女川原子力発電所第2号機 工事計画審査資料	
資料番号	02-工-B-06-0003_改2
提出年月日	2021年11月11日

工事計画に係る説明資料

液体廃棄物処理系 (5.2.2.4 サプレッションプール水貯蔵系)

第 6-1-2-2-1-1 図 【設計基準対象施設】 サプレッションプール水貯蔵系系統図
(変更前)

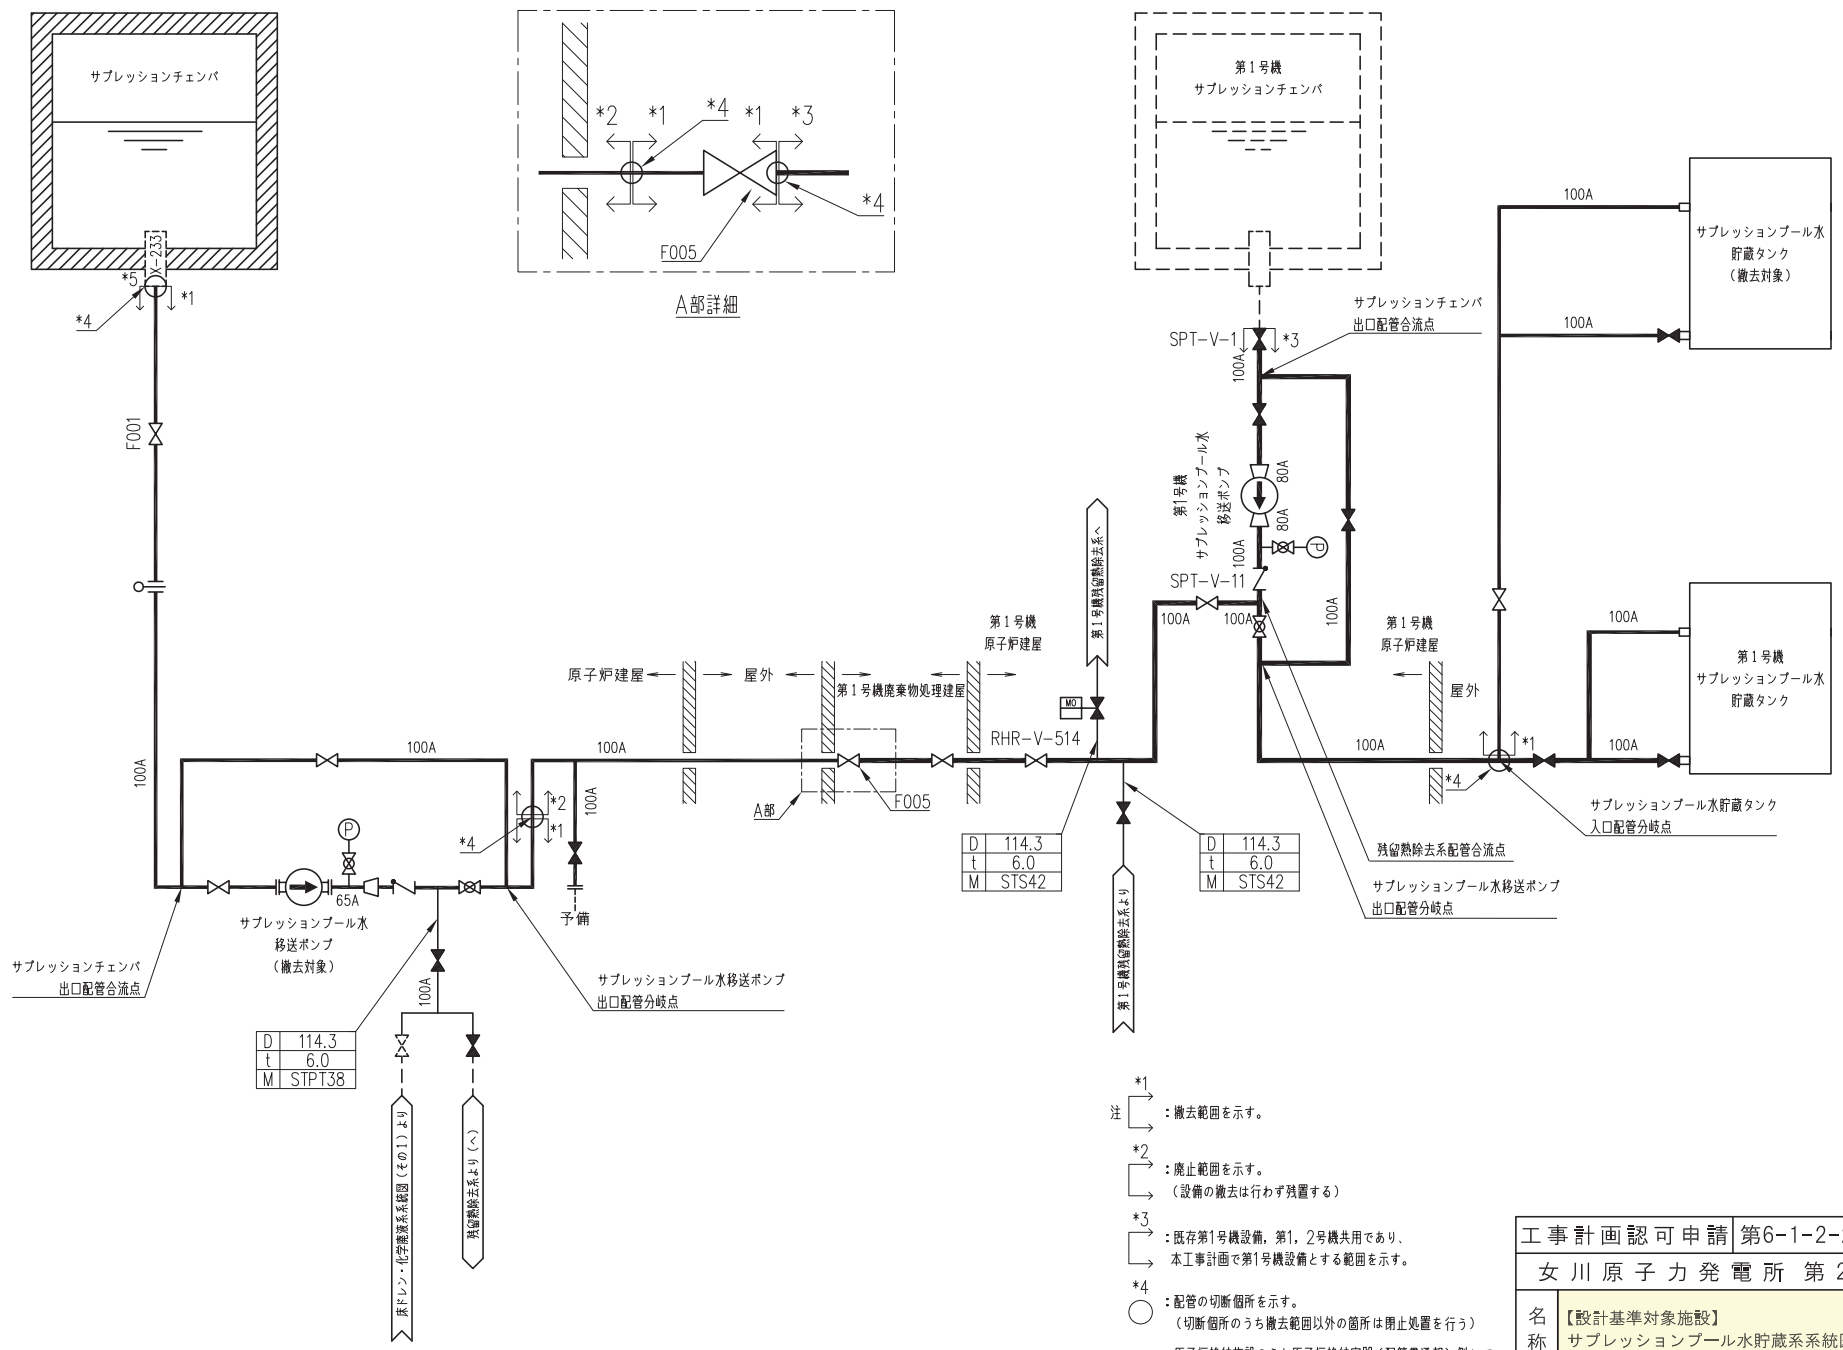
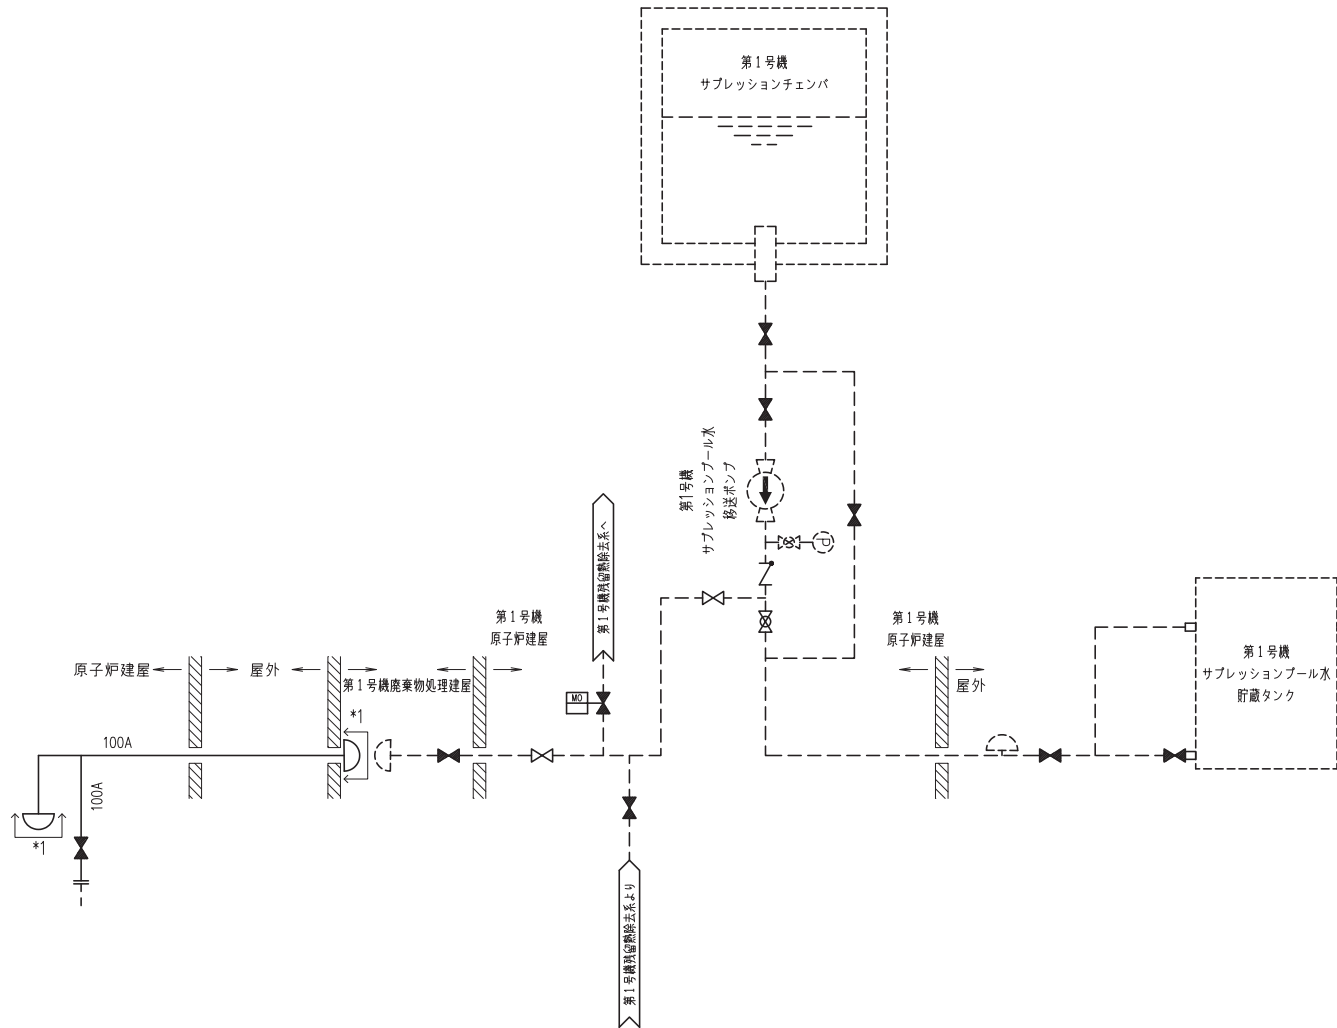
- 注
- *1 : 撤去範囲を示す。
 - *2 : 廃止範囲を示す。
(設備の撤去は行わず残置する)
 - *3 : 既存第1号機設備、第1、2号機共用であり、
本工事計画で第1号機設備とする範囲を示す。
 - *4 : 配管の切断箇所を示す。
(切断箇所のうち撤去範囲以外の箇所は閉止処置を行う)
 - *5 : 原子炉格納施設のうち原子炉格納容器(配管貫通部)側に
閉止処置(確板設置)を行う。

*1 : 廃止範囲を示す。
 (設備の撤去は行わず残置する)

工事計画認可申請	第6-1-2-2-1-1図
女川原子力発電所 第2号機	
名称	【設計基準対象施設】 サブレーションプール水貯蔵系系統図(変更前)
東北電力株式会社

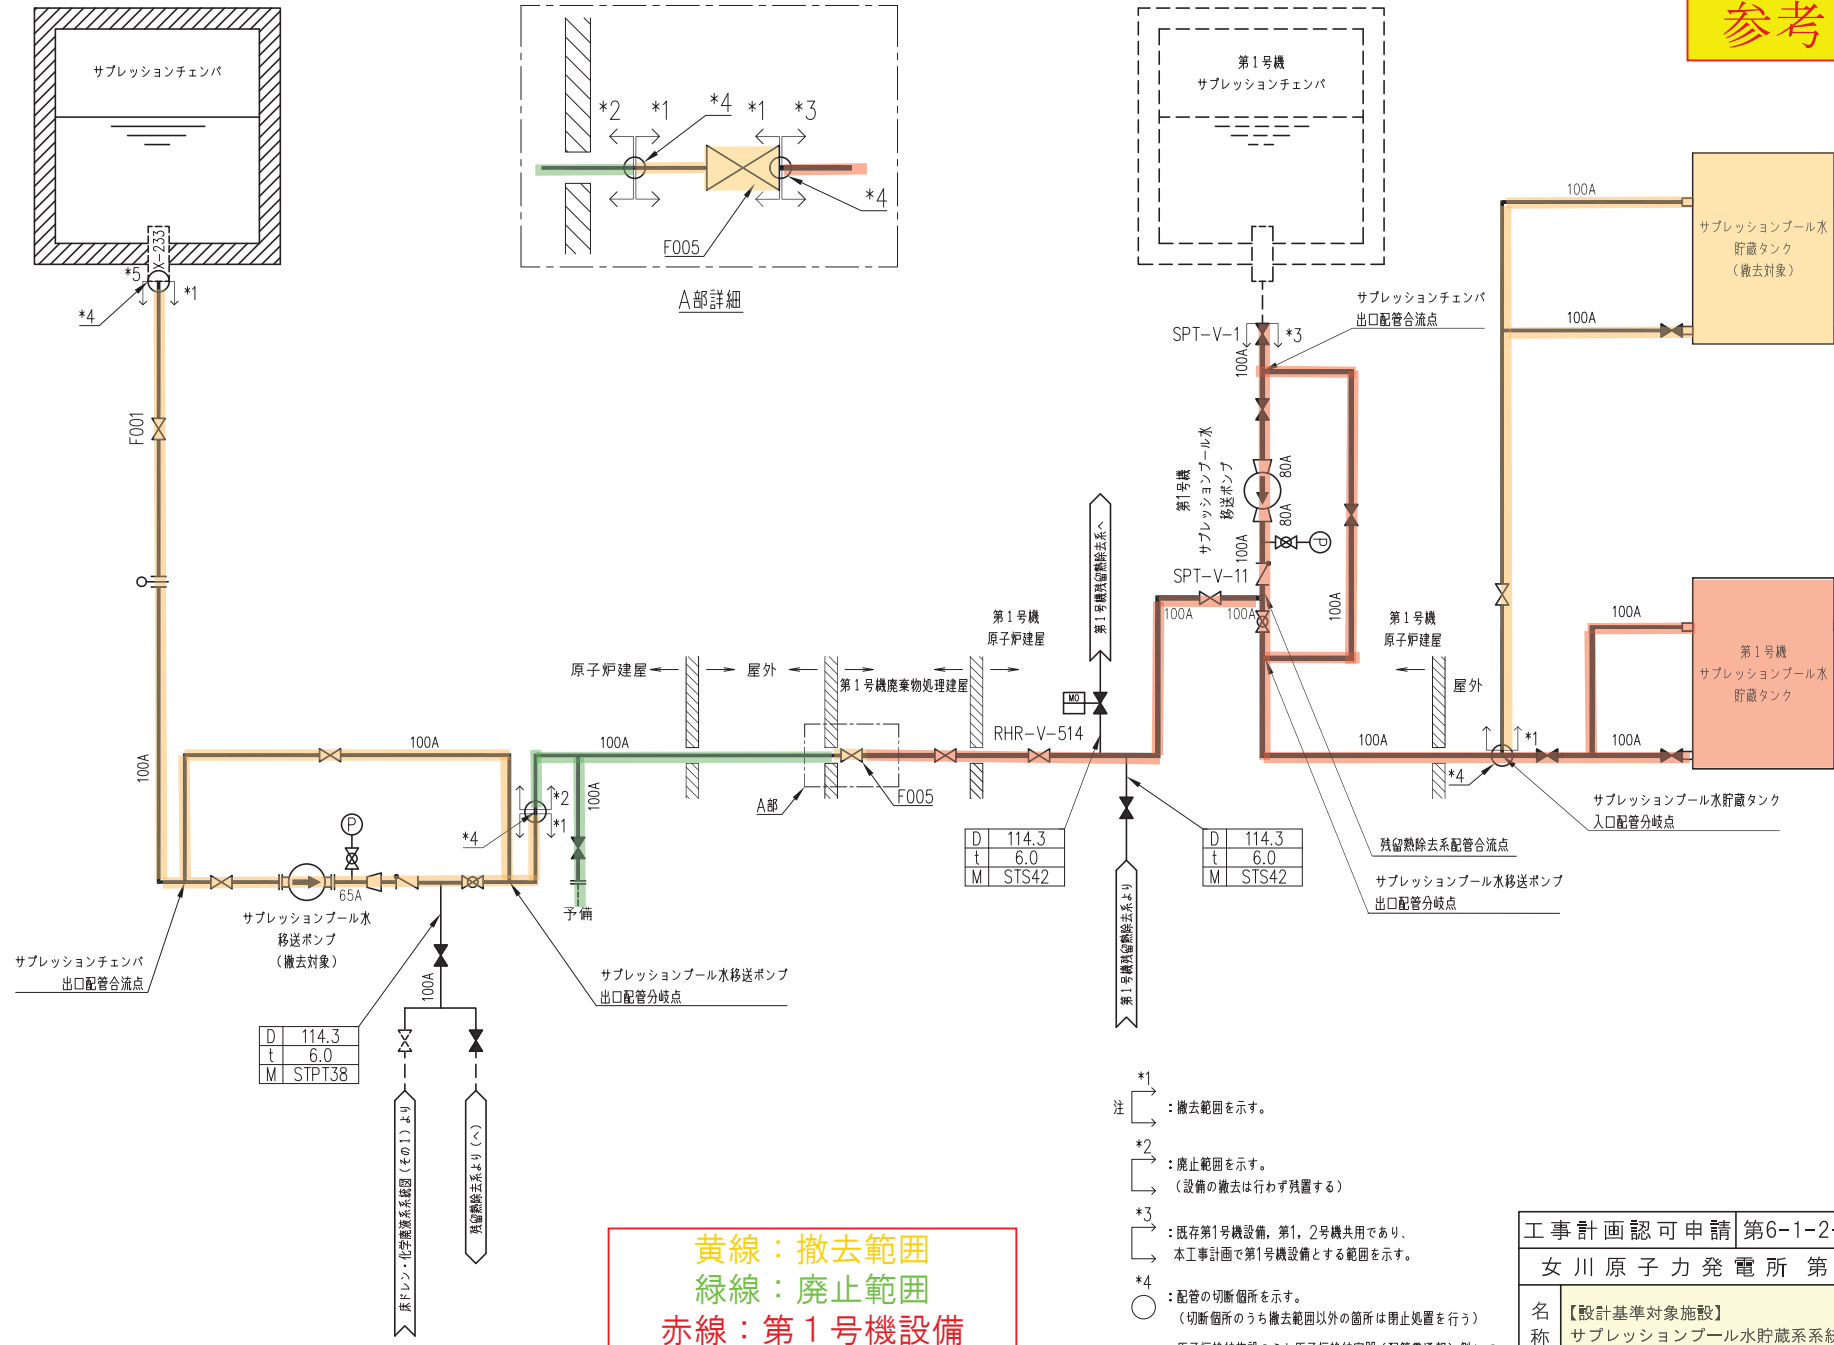
黄線：撤去範囲
 緑線：廃止範囲
 赤線：第1号機設備

- 注
- *1 : 撤去範囲を示す。
 - *2 : 廃止範囲を示す。
(設備の撤去は行わず残置する)
 - *3 : 既存第1号機設備、第1、2号機共用であり、
本工事計画で第1号機設備とする範囲を示す。
 - *4 : 配管の切断箇所を示す。
(切断箇所のうち撤去範囲以外の箇所は閉止処置を行う)
 - *5 : 原子炉格納施設のうち原子炉格納容器(配管貫通部)側にて
閉止処置(罐板設置)を行う。
